ZP.272.3.TP.2024

**Dotyczy postępowania Rozwój infrastruktury sportowej w Powiecie Chrzanowskim**

**Część 1 - Budowa boiska wielofunkcyjnego o nawierzchni poliuretanowej w tym boiska do piłki nożnej, siatkówki, koszykówki, streetball'a oraz wykonanie placu do gry w bule przy Zespole Szkół Techniczno Usługowych w Trzebini.**

Zamawiający działając na podstawie art. 284 ust. 1 i 6 ustawy z dnia 11 września 2019 roku Prawo zamówień publicznych (tekst jednolity: Dz. U. z 2023r. poz. 1605 ze zm.) udziela odpowiedzi na otrzymane zapytanie Wykonawcy o wyjaśnienie treści SWZ:

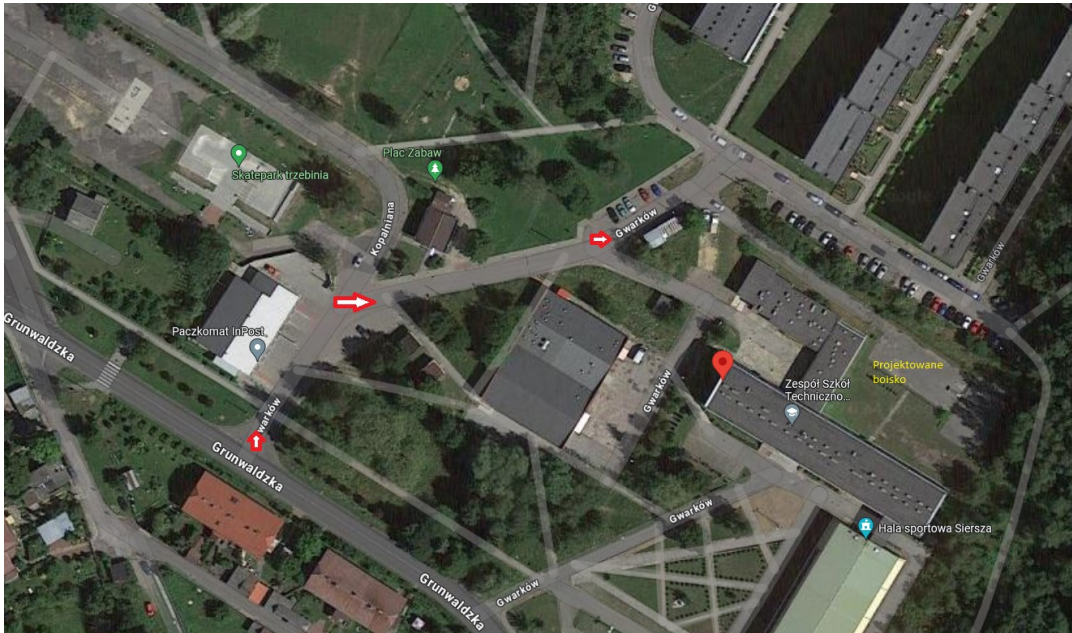
Czy występują ograniczenia w dojeździe do placu budowy dla sprzętu budowlanego i samochodów ciężarowych niezbędnych do wykonania robót?

Dojazd do placu budowy należy uzgodnić z zarządcą drogi.

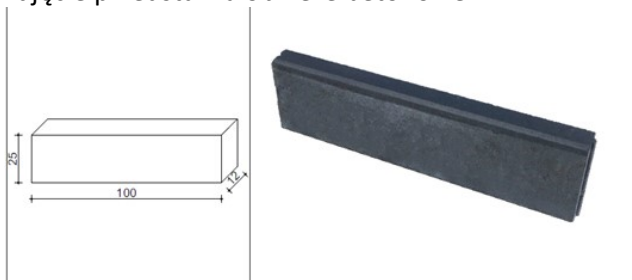
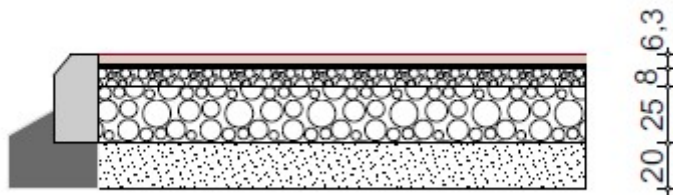
Dot. cz.1: Jakimi elementami ograniczone ma być boisko oraz nawierzchnie utwardzone? Według dokumentacji projektowej jest to krawężnik betonowy o wymiarach 100x25x12 cm, natomiast zdjęcie przedstawia obrzeże betonowe:

Na przekrojach widać, że płyta boiska obramowania jest krawężnikiem drogowym 30x15 cm:

Natomiast specyfikacja techniczna podaje:

- wykonanie obrzeży betonowych 8x30x100,

Prosimy o wyjaśnienie rozbieżności.

Należy wykonać obrzeże betonowe.
